Dachaufsicht Hochhaus, M1:100

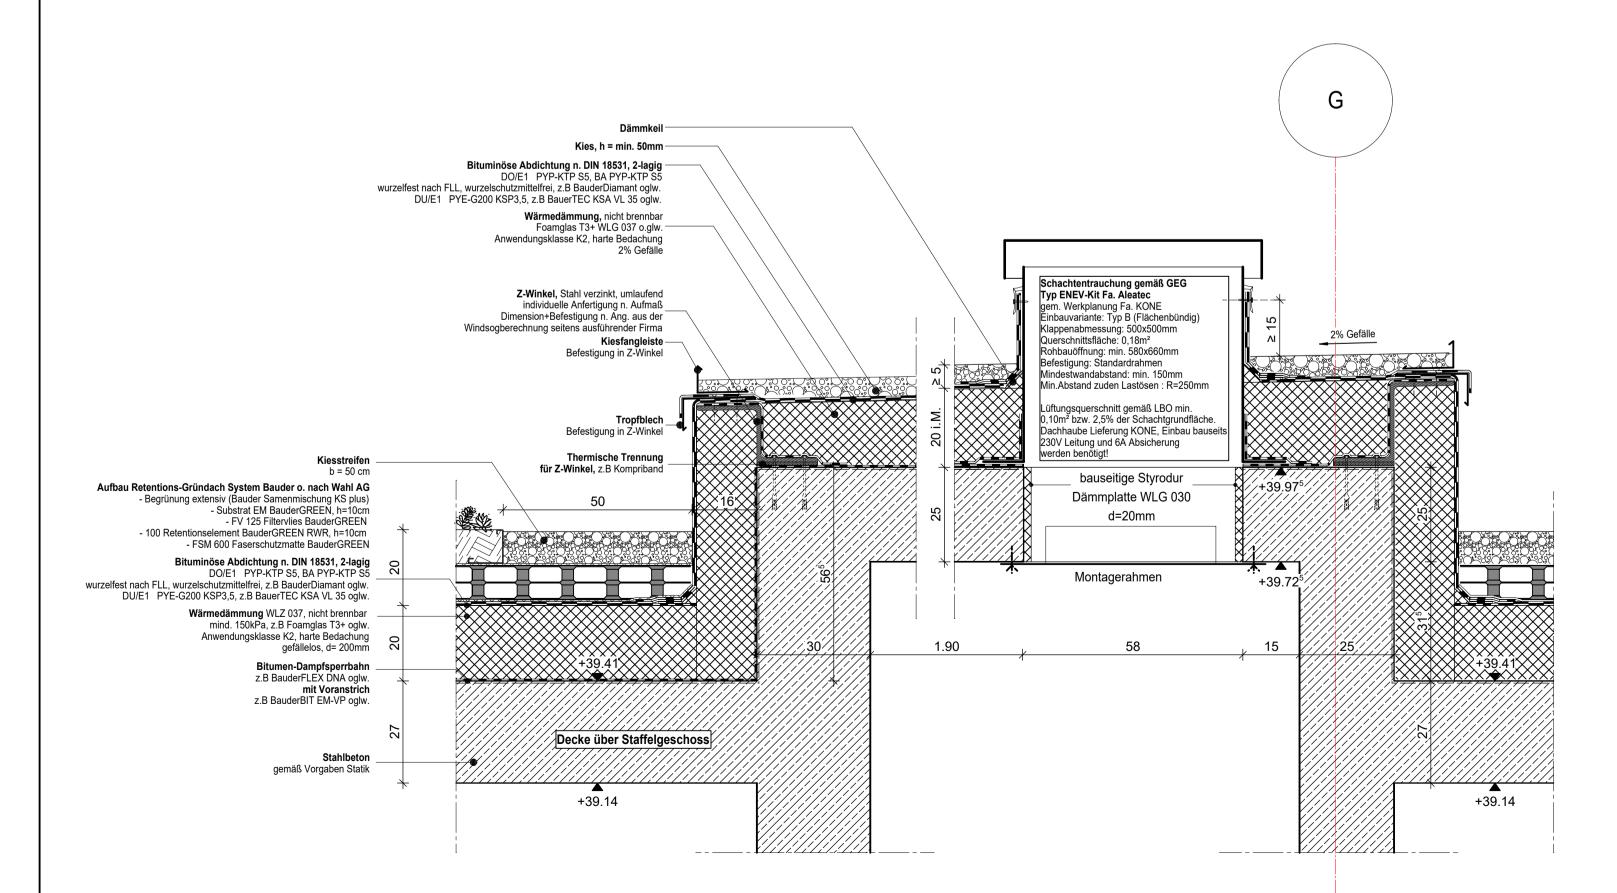
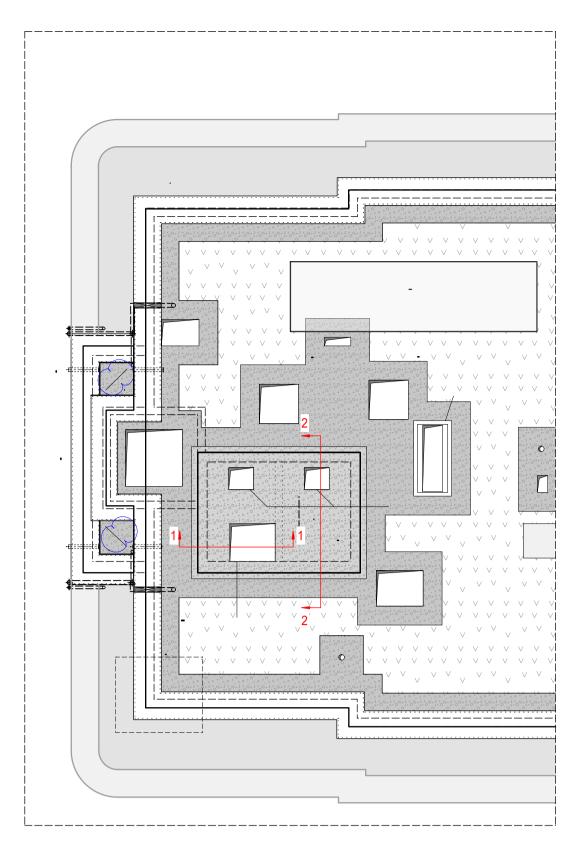
Die geplante Lage/Querschnitt von der RDA-Öffnung aus der LP3 TGA steht in Kollision mit den Lastösen für die Aufzugskabine. Eine Abstimmung zwischen den Architekten, Tragwerksplaner und Aufzugsbauer ist erfolgt, deren Ergebnis für die aktuelle Planung in der LP5 Hochbau übernommen wurde. Eine Abstimmung mit der **TGA LP5** ist jedoch zwingend notwendig nachzuholen.
